**INFORME DE CONTROL ESPECÍFICO  
N° 042-2023-2-3948-SCE**

**SERVICIO DE CONTROL ESPECÍFICO A HECHOS CON  
PRESUNTA IRREGULARIDAD  
MUNICIPALIDAD DISTRITAL DE NUEVO CHIMBOTE  
NUEVO CHIMBOTE - SANTA - ÁNCASH**

**"ELABORACIÓN Y APROBACIÓN DEL EXPEDIENTE  
TÉCNICO DE LA OBRA: CREACIÓN DEL CENTRO  
CULTURAL DE NUEVO CHIMBOTE, DISTRITO DE  
NUEVO CHIMBOTE - SANTA - ÁNCASH -  
SNIP 371336"**

IMÁGENES N<sup>os</sup> 1 Y 2  
VISTA SUPERIOR DE LAS OCHO (8) PLATAFORMAS DEL ESCENARIO MÓVIL Y  
VISTA LATERAL DE LA ESTRUCTURA FIJA/MÓVIL DE IZAJE

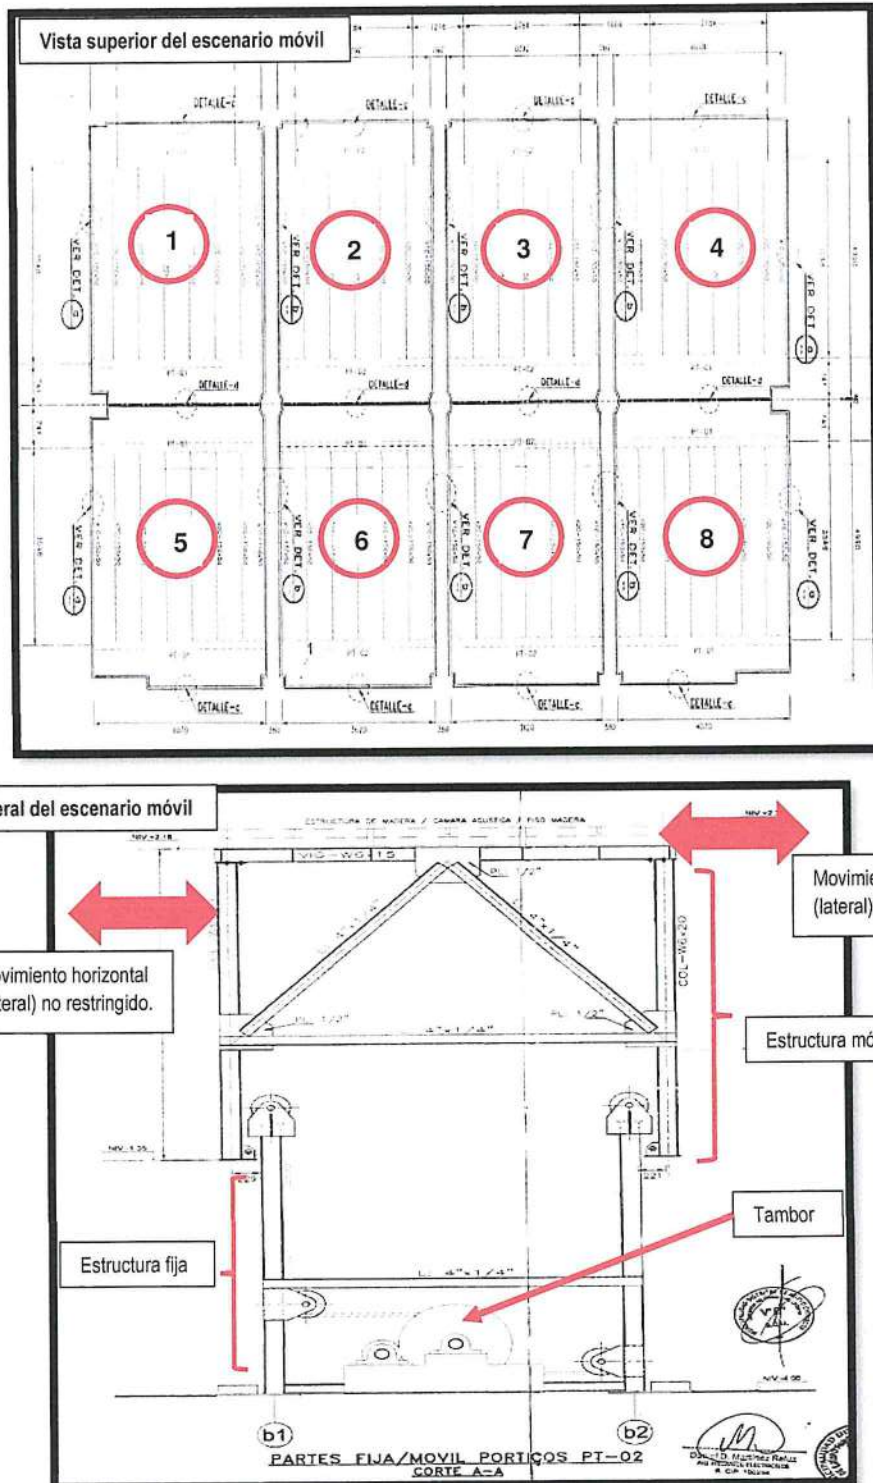
De la revisión a los planos IEM-01 "Escenario – plataforma" (Apéndice n.º 22) e IEM-02 "Estructura fija – móvil" (Apéndice n.º 23) que corresponden al escenario móvil del expediente técnico aprobado, se advierte que los sistemas de izaje de las plataformas móviles no restringen el desplazamiento horizontal (lateral) de las mismas, ello debido al movimiento vertical de las plataformas móviles que es accionado por el motor de 10 kw (arriba – abajo) mediante cables acerados, poleas y engranajes, sin contar con algún mecanismo o sistema que restrinja o limite el movimiento horizontal, tal como se puede apreciar en la vista superior y lateral del escenario móvil, que se muestra a continuación:

De la imagen anterior ("vista lateral del escenario móvil") se advierte esta configuración: un esquema del sistema de izaje donde el motor acciona un "tambor" que enrolla un cable acerado que "jala" o "suelta" la plataforma móvil mediante poleas, para que suba o baje según la

necesidad; dicho esquema no restringe el movimiento horizontal (lateral) de las plataformas móviles, puesto que, no se contempló algún mecanismo (guías, topes, canales, etc.) que regule o restrinja el movimiento horizontal (lateral) que se generará debido al movimiento de ascenso o descenso de la plataforma móvil (vibraciones), o por el movimiento generado por el impacto de las personas y equipos sobre el escenario (cuando la plataforma está en su punto más elevado). Las posiciones de la plataforma móvil, se muestran continuación:

**IMAGEN N° 4**  
**DISTANCIA HORIZONTAL ENTRE LA ESTRUCTURA METÁLICA FIJA Y MÓVIL**

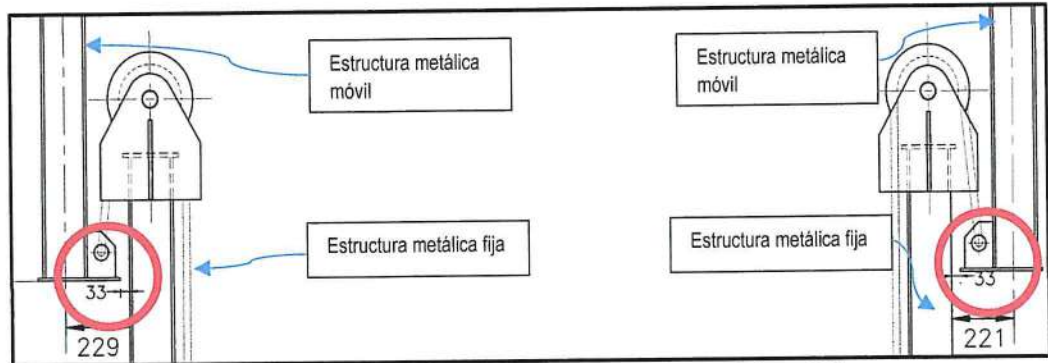
Asimismo, los desplazamientos horizontales (laterales) que se generan durante el izaje de las plataformas móviles, ocasionan daños en el piso de madera del escenario, dado que entre la estructura metálica móvil y fija existe una tolerancia máxima de 33mm., es decir la estructura móvil puede desplazarse horizontalmente hasta 33 mm. a cada lado (ver imagen n.° 4), sin embargo, en la parte superior (piso de madera) la plataforma móvil solo cuenta con una tolerancia máxima de 10 mm. (ver imagen n.° 5) respecto a otras plataformas o la infraestructura; ello genera que previo a alcanzar el punto máximo de tolerancia entre las plataformas móvil y fija (33 mm.), la plataforma móvil "choca" por su parte superior, debido a la tolerancia menor de 10 mm., ello se muestra a continuación:

IMAGEN N° 7  
DETALLE DEL GIRO DEL CABLE EN EL TAMBOR VS POLEA

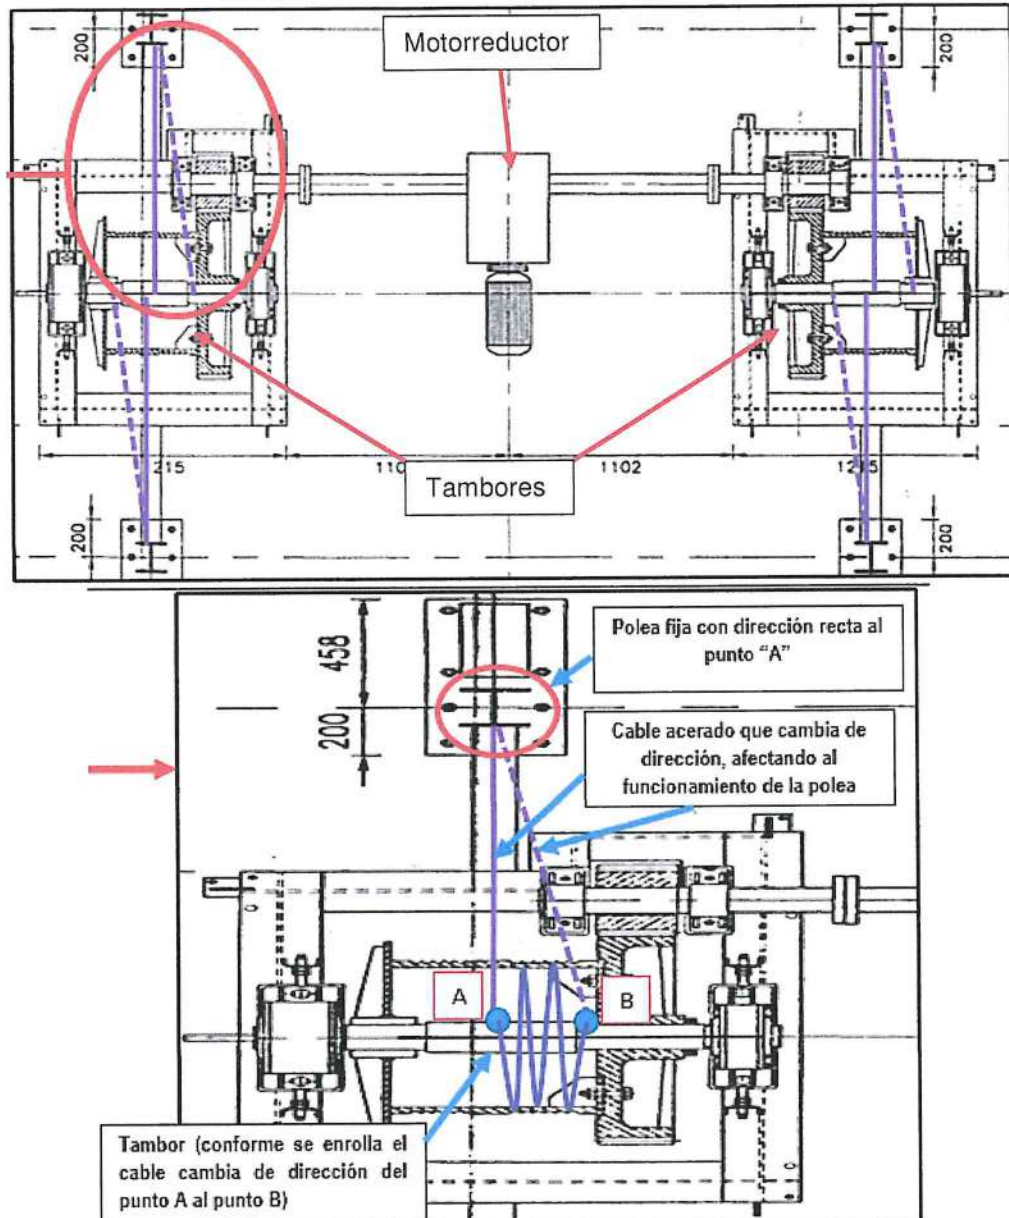
Asimismo, existen deficiencias en la transmisión de fuerza del tambor hacia la polea, por el cambio de posición del cable acerado, por lo que en el plano IEM-02 "Estructura fija - móvil" (Apéndice n.º 23), se observa que el sistema proyectado implica que desde la dirección fija de la polea (colineal<sup>19</sup> al cable), el cable irá moviéndose desde un punto a otro conforme se enrolle en el tambor (como una espiral), y a medida que esto ocurra la dirección del cable no será igual a la dirección del canal de la polea, lo cual significa que la polea no funcionará con una carga balanceada, ya que la dirección del cable es cambiante, ello genera fuerzas compuestas que descentran la polea por el cambio de dirección del cable acerado y ocasiona un desgaste prematuro, además acelerará el deterioro del cable acerado; lo cual es un riesgo para el funcionamiento del sistema de izaje, considerando que el escenario móvil subirá o bajará a las personas y equipos que se utilicen el Centro Cultural de Nuevo Chimbote. El diseño del sistema tambor - polea se muestra a continuación:

En tal sentido, la falta de detalles e incongruencias mencionadas generan deficiencias e imprecisiones constructivas en el sistema de transmisión; asimismo, que la dirección del cable acerado sea cambiante, genera fuerzas compuestas que descentran la polea por el cambio de sentido del cable acerado, lo cual ocasiona un desgaste prematuro a la polea y al cable acerado, siendo ello es una situación que no otorga confiabilidad al diseño, considerando que el escenario móvil "sube" y "baja" personas y/o elementos del escenario.

**IMAGEN N° 9**  
**RECREACIÓN DE POSIBLES ACCIDENTES CONTRA LOS OCUPANTES**

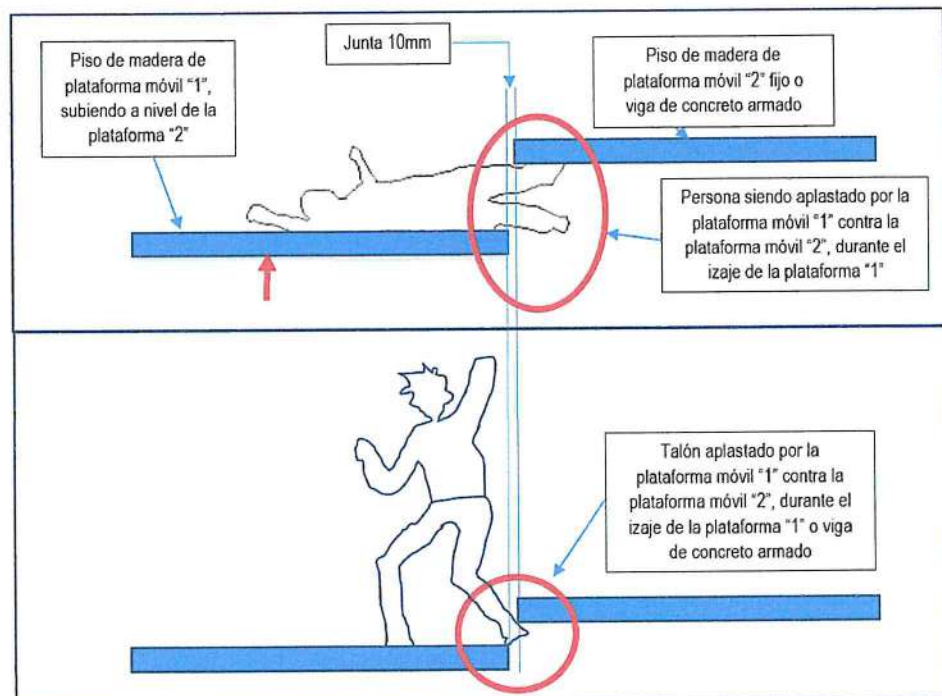
Sin embargo, el diseño proyectado no consideró un sensor o mecanismo de seguridad para que la plataforma móvil se detenga en caso se detecte cierta interferencia entre las plataformas y las estructuras de concreto, dado que en caso alguna persona o parte de su cuerpo quede atrapada entre las plataformas móviles, el escenario móvil se detenga antes de lesionar a la persona, como se puede observar a continuación:

Lo mencionado anteriormente pone en grave riesgo a los usuarios u ocupantes del escenario móvil e incumple lo establecido en el artículo 1º de la Norma EM. 070 "Transporte Mecánico"<sup>20</sup> del Reglamento de Nacional de Edificaciones, que señala: "El diseño, instalación y mantenimiento de los sistemas de ascensores, montacargas, rampas o pasillos móviles y escaleras mecánicas usadas en edificaciones, deben velar por la seguridad de la vida y el bienestar público (...)". Asimismo, el funcionamiento de las plataformas en dicha condición

IMAGEN N° 10  
VISTA DE CORREDOR CON ACCESO SOLO POR LA PLATAFORMA MÓVIL

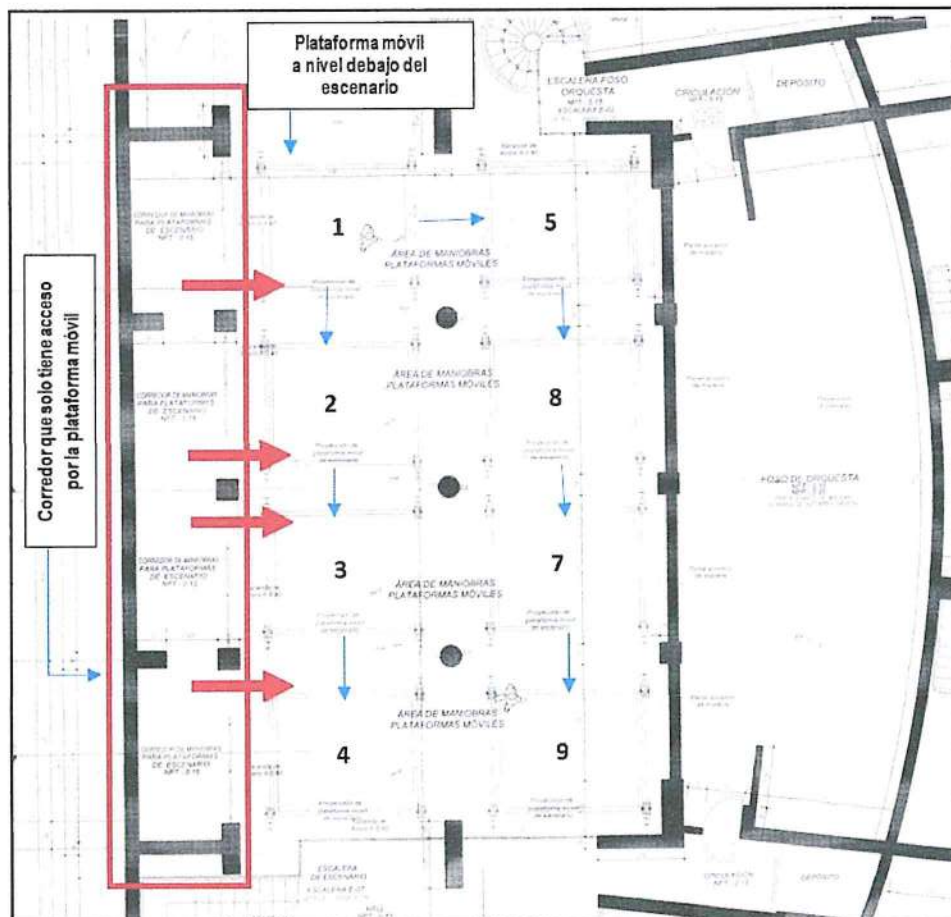
De la revisión del plano A-03 "Plano de distribución primer piso" (Apéndice n.º 25) que corresponde al ambiente debajo del escenario móvil, y del expediente técnico aprobado por la Entidad se advierte que el ambiente inmediato inferior al escenario denominado: "Corredor de maniobras para plataforma de escenario" (lugar donde acceden los artistas cuando el escenario móvil baja), es un pasadizo que solo cuenta con acceso por la misma plataforma móvil (únicamente cuando la plataforma móvil baja al mismo nivel del corredor de maniobras), por lo que los artistas no podrán acceder o salir a los camerinos, SS.HH. y demás ambientes, si no es por la misma plataforma móvil, quedando atrapados en dicho pasadizo cuando la plataforma móvil sube al nivel del escenario del Centro Cultural de Nuevo Chimbote; por lo tanto, ello resta funcionalidad y accesibilidad al escenario móvil. La ubicación y falta de accesos al "Corredor de maniobras para plataforma de escenario" se muestra a continuación:

Lo mencionado anteriormente, incumple lo establecido en el literal b) del artículo 1° de la norma G. 020 "Principios Generales" del Reglamento Nacional de Edificaciones, que señala: *"Proponer el empleo de tecnologías capaces de aportar soluciones que incrementen el bienestar de las personas".*

IMAGEN N° 11  
VISTA DE COLOCACIÓN DE RIELES

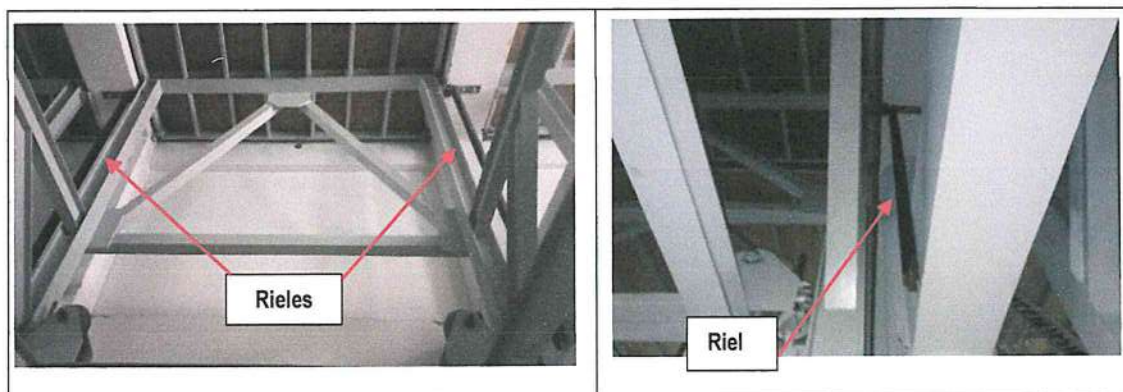
De la inspección se advierte que, en el sistema de izaje se han adicionado poleas, ruedas-guía y en algunos casos rieles a la estructura metálica móvil, de tal manera que estos restrinjan el desplazamiento horizontal<sup>21</sup> de las plataformas móviles durante el izaje; sin embargo, ello no solucionó el problema del desplazamiento horizontal (lateral), ya que en el caso de las ruedas-guía estas han colapsado por la fuerza horizontal que se genera durante el izaje, asimismo, se observa que otras no hacen contacto con las placas o columnas debido a la desalineación o irregularidades en la pared.

En tal sentido, las plataformas móviles proyectadas no restringen del desplazamiento horizontal, con lo cual se corrobora que el sistema de izaje proyectado no es funcional tal como se señaló en el numeral 2.2, asimismo, se ha evidenciado que, posteriormente a haber tratado de restringir el desplazamiento horizontal de las plataformas móviles sin tener éxito, las estructuras metálicas móviles fueron empernadas a las estructuras metálicas fijas y el piso de madera del escenario fue entramado como si fuera una sola superficie sin las juntas de 10 mm., lo cual imposibilita el movimiento del escenario móvil e incumple la finalidad pública de darle más dinamismo a las escenas teatrales a desarrollarse en el Centro Cultural, tal como lo señala la memoria descriptiva de las instalaciones electromecánicas<sup>22</sup> del expediente técnico aprobado. Las deficiencias advertidas en la inspección física se muestran así:

IMAGEN N° 15  
DETALLE DE INSTALACIÓN DE TAMBOR Y POLEAS

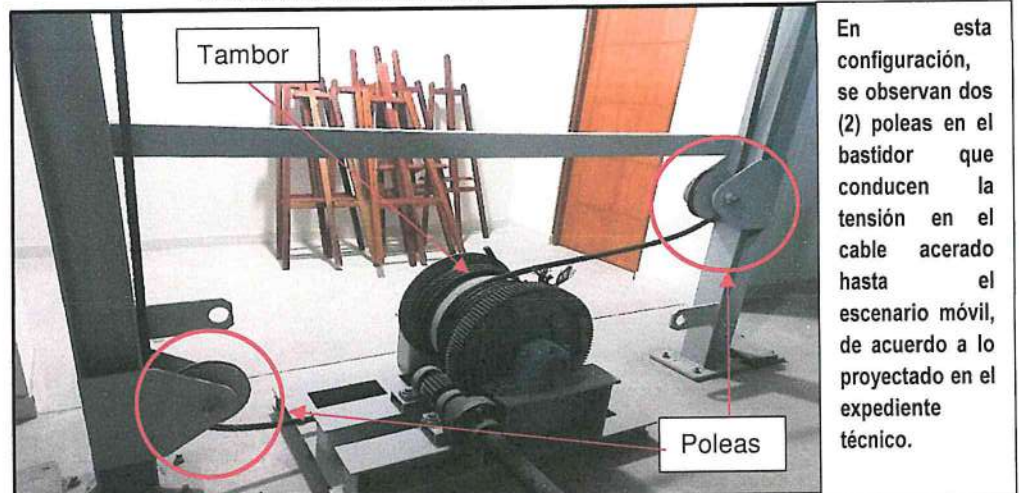
Al respecto, se pudo evidenciar que desde la dirección fija de la polea (colineal al cable), el cable se mueve desde un punto a otro conforme se enrolla en el tambor y a medida que esto ocurra la dirección del cable no será igual a la dirección del canal de la polea, lo cual significa que la polea no gira con una carga balanceada, ya que la dirección del cable es cambiante, dicho funcionamiento descentra la polea y deteriora prematuramente el cable acerado, y ello aumenta el riesgo de fallo del sistema de izaje; luego, tratando de corregir esta deficiencia se observa que colocaron más poleas (no contempladas en el expediente técnico aprobado) para mejorar el sistema de izaje, sin obtener una mejora definitiva, como se puede observar a continuación:

IMAGEN N° 16  
DETALLE DE GIRO DE TAMBOR VS POLEA

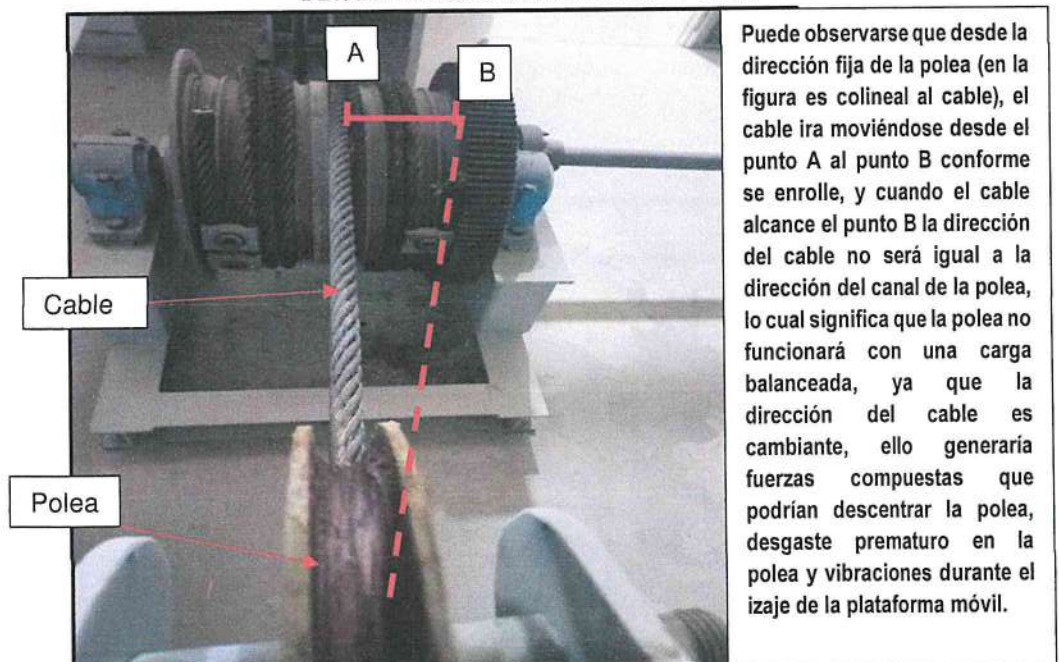
En relación al desgaste prematuro de la polea y el cable acerado, se puede advertir de la imagen n.º 16 que el sistema de izaje construido considera que la dirección del cable cambiará y se moverá desde el punto A al punto B, mientras el cable se enrolla en el tambor que es girado por el motor; por lo tanto, se evidencia que la dirección de la polea es fija pero la dirección del cable es cambiante, dicha situación perjudica al funcionamiento de ambos elementos mecánicos y los deteriora prematuramente. Por todo ello, el escenario móvil no cuenta con un sistema de izaje confiable.

IMAGEN N° 17  
VISTA DEL CORREDOR CON ÚNICO ACCESO MEDIANTE  
LAS PLATAFORMAS MÓVILES

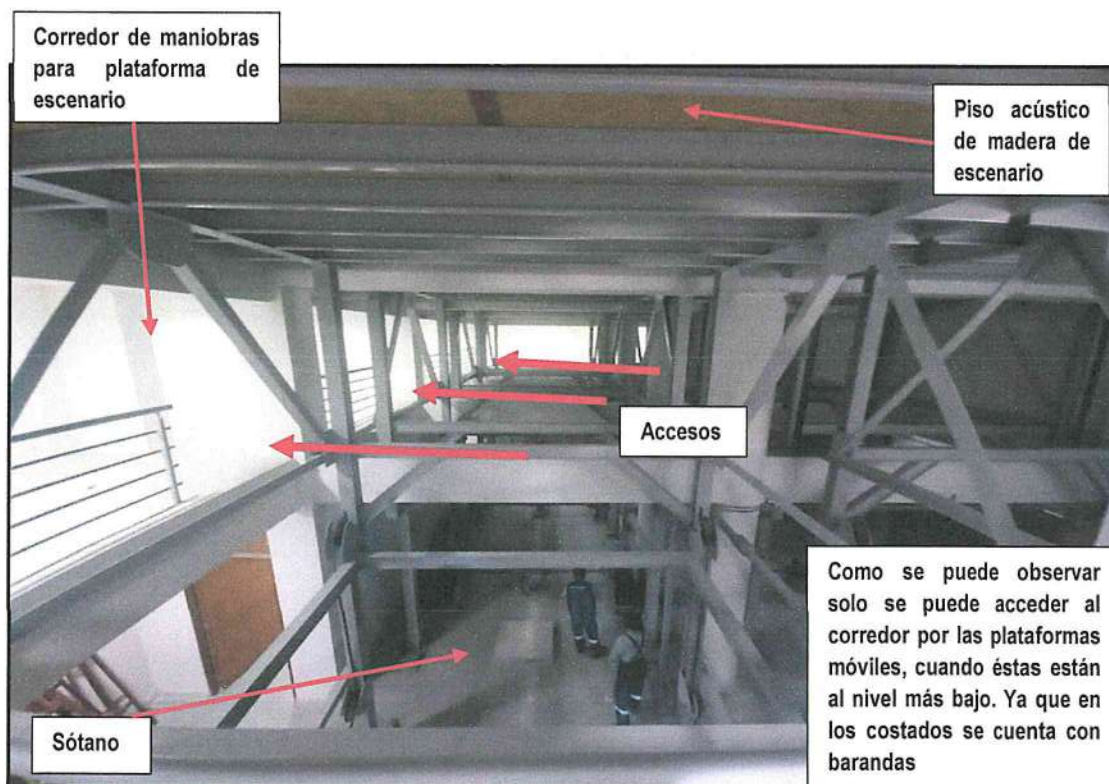
En relación a ello, se advierte que el "corredor de maniobras para la plataforma del escenario" no cuenta con ningún otro acceso más que por las plataformas móviles cuando están su posición más baja, además considerando que estas están empernadas en su posición más alta, se confirma que no existe acceso alguno a dicho corredor; con lo cual se corrobora que el escenario móvil, no es funcional para la infraestructura proyectada del Centro Cultural de Nuevo Chimbote, dado que no cuenta con accesos independientes y los usuarios quedan atrapados en el corredor antes mencionado, hasta la culminación de la presentación o acto, sin poder acceder a otros ambientes. Ello se muestra como sigue:
